INFORME DE AUDITORÍA N° 103-2025-2-5349-AC

AUDITORÍA DE CUMPLIMIENTO
GERENCIA SUB REGIONAL LUCIANO CASTILLO COLONNA
SULLANA, SULLANA, PIURA

"ELABORACIÓN DE EXPEDIENTE TÉCNICO DE SALDO DE OBRA Y PROCEDIMIENTO DE SELECCIÓN HASTA EL PERFECCIONAMIENTO DEL CONTRATO PARA LA EJECUCIÓN DEL SALDO DE LA OBRA: "AMPLIACIÓN Y MEJORAMIENTO DEL SISTEMA DE AGUA Y SANEAMIENTO EN LA CIUDAD DE AYABACA, PROVINCIA DE AYABACA, DEPARTAMENTO DE PIURA" CON CUI N° 2043362"

Imagen n.° 1
A.P.U.[9] de suministro e instalación de tubería HD BB[10]

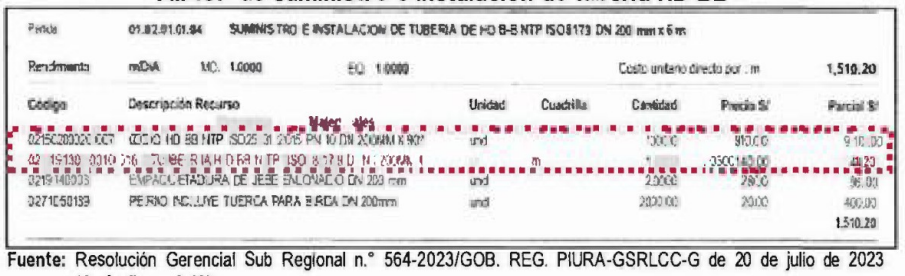
De la imagen anterior se observa que, por cada metro lineal de suministro e instalación de tubería de hierro dúctil se utilizaría 1,03 metros de tubería de hierro dúctil y adicionalmente una (1) unidad de codo de hierro dúctil, situación no acorde con el presupuesto ya que existe una partida específica para el codo de hierro dúctil como lo son las partidas *"01.01.01.06.03. CODO DE HIERRO DUCTIL BRIDADO PN10 DN 200 x 90°"* **(Apéndice n.° 13)**, *"01.02.01.01.03. CODO DE HIERRO DUCTIL BRIDADO PN10 DN 200 x 90°"* **(Apéndice n.° 13)** y *"01.03.01.01.03. CODO DE HIERRO DUCTIL BRIDADO PN10 DN 200 x 90°"* **(Apéndice n.° 13)**, tal como se muestra a continuación:

Imagen n.° 2
Sub presupuesto alcantarillado/PTAR

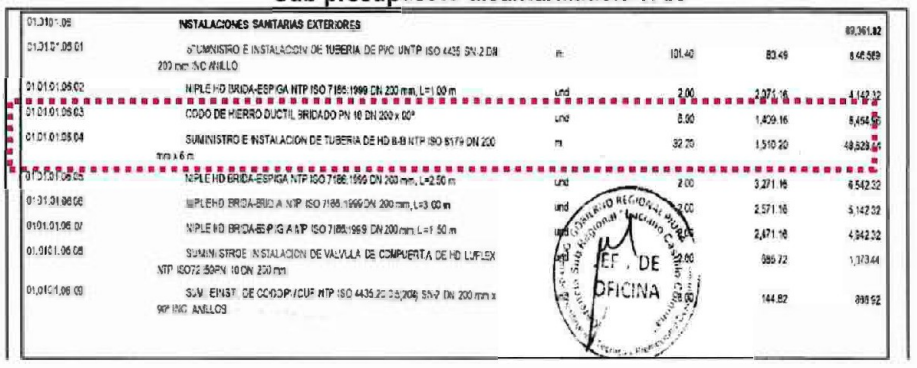
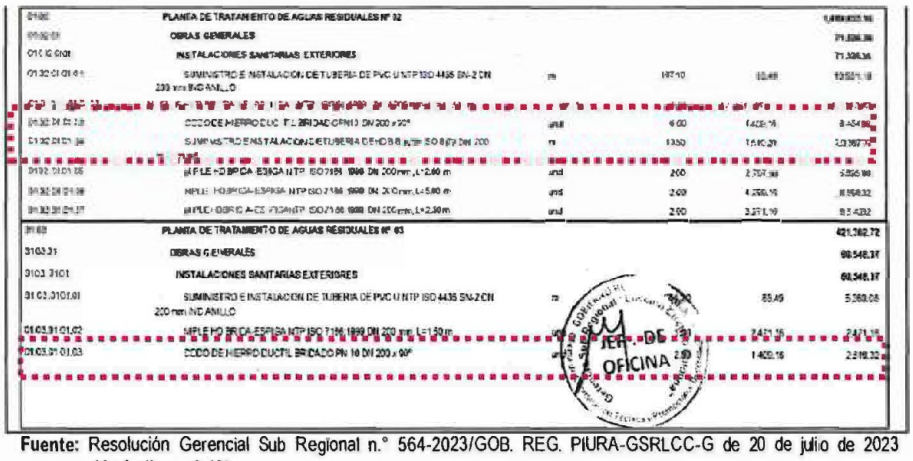
Además, las especificaciones técnicas de las partidas en análisis indican que *"El tipo de material de Tubería especificada en los planos respectivos de la estructura de la Planta de Tratamiento de Aguas Residuales, se ha definido en Hierro dúctil fundido (HDF)."* por lo cual dicha partida solo tendría que considerar tubería de hierro dúctil B-B en unidad de metro lineal, haciendo que el codo de hierro dúctil B-B sea un material en exceso ocasionando un sobrecosto a las partidas.

De acuerdo a lo expuesto se debió retirar el costo del insumo *"CODO HD BB NTP ISO 2531:2015 PN 10 DN 200MM X 90°"* que es de S/ 910,00, de las partidas *"01.01.01.06.04. SUMINISTRO E INSTALACION DE TUBERIA DE HD B-B NTP ISO 8179 DN 200 mm x 6 m"* **(Apéndice n.° 13)**, *"01.02.01.01.04. SUMINISTRO E INSTALACION DE TUBERIA DE HD B-B NTP ISO 8179 DN 200 mm x 6 m"* **(Apéndice n.° 13)** y *"01.03.01.01.04 SUMINISTRO E INSTALACION DE TUBERIA DE HD B-B NTP ISO 8179 DN 200 mm x 6 m"* **(Apéndice n.° 13)**, y afectarlo por el pie de presupuesto, tal como se detalla a continuación:

Imagen n.° 6
Cotización de Comercial Briceño EBP S.A.C.

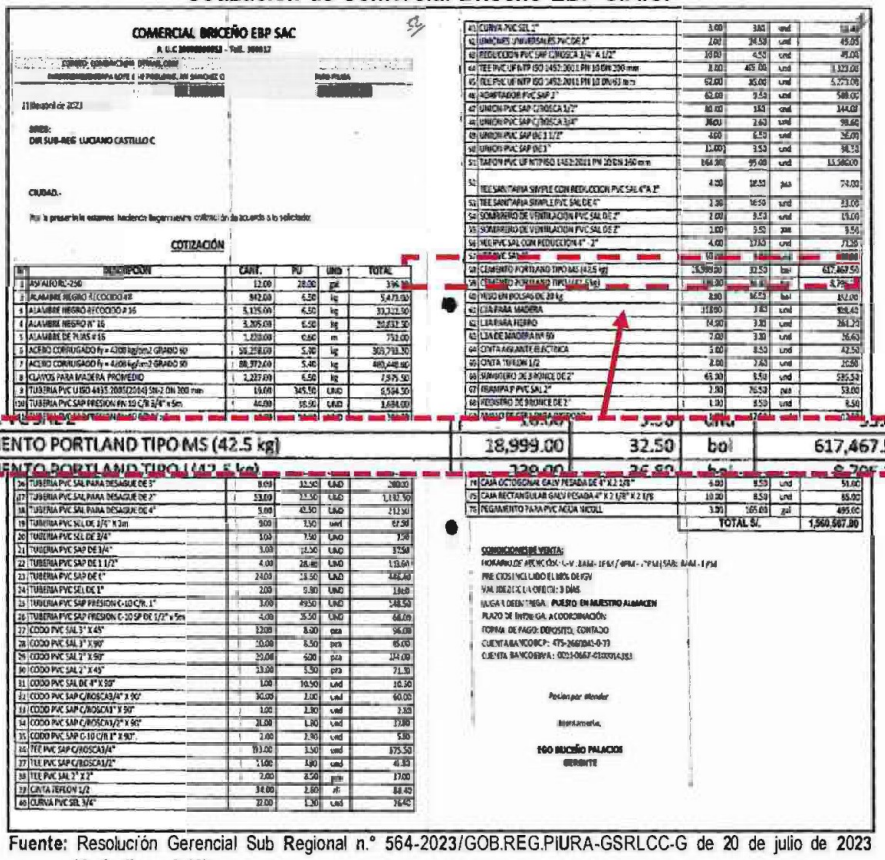
Del cuadro anterior se determinó que para la ejecución de la obra se necesitó 10 039,8445 bolsas de cemento portland MS con un costo aprobado de S/ 38,00 por bolsa; sin embargo, de la revisión a la documentación se tiene que del total de cotizaciones la única que hace referencia al cemento portland MS es la cotización de Comercial Briceño EBP S.A.C. de 21 de abril de 2023 **(Apéndice n.° 14)**, indicando un precio para este insumo de S/ 32,50 (precio incluido I.G.V.), tal como se muestra a continuación:

Imagen n.° 7
Cotización de COLLAVAL E.I.R.L.

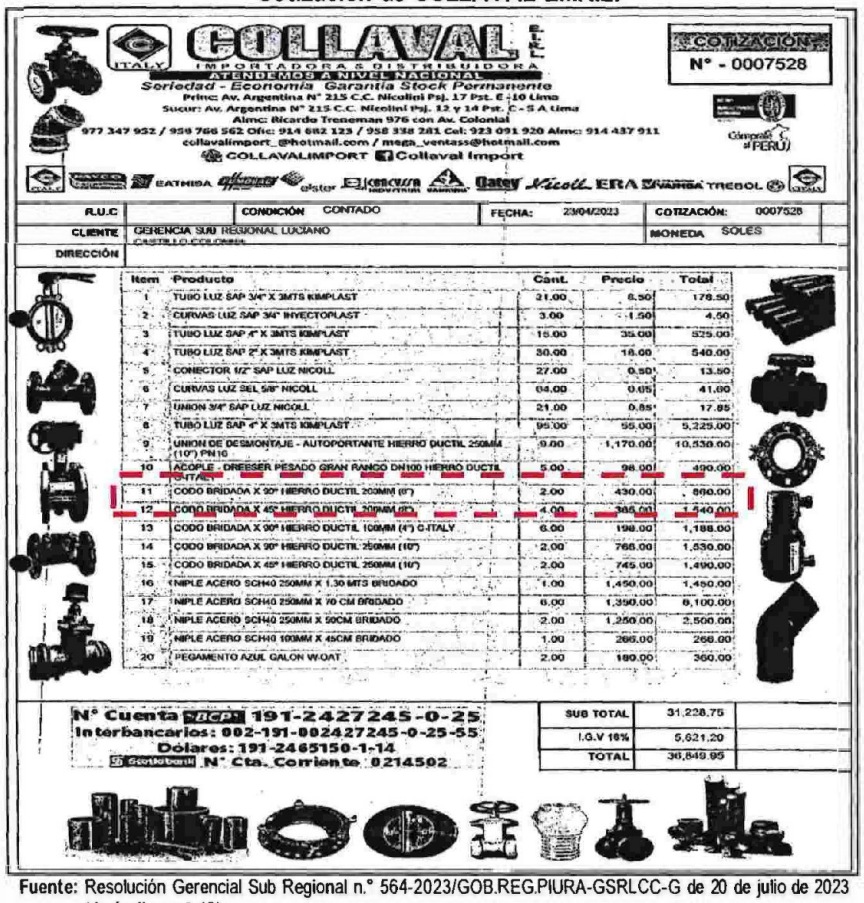
Del cuadro anterior, se determinó un total de 36 unidades de codos de hierro dúctil brida - brida, ante esto el presupuesto consideró un costo de S/ 910,00 en los sub presupuestos de alcantarillado y agua; y un costo de S/ 2 000,00 en el sub presupuesto electromecánico, sin embargo, de la revisión a la documentación se tiene que la cotización de Collaval E.I.R.L. de 23 de abril de 2023 **(Apéndice n.° 14)**, indica un precio de S/ 430,00 (precio sin I.G.V.), tal como se muestra a continuación:
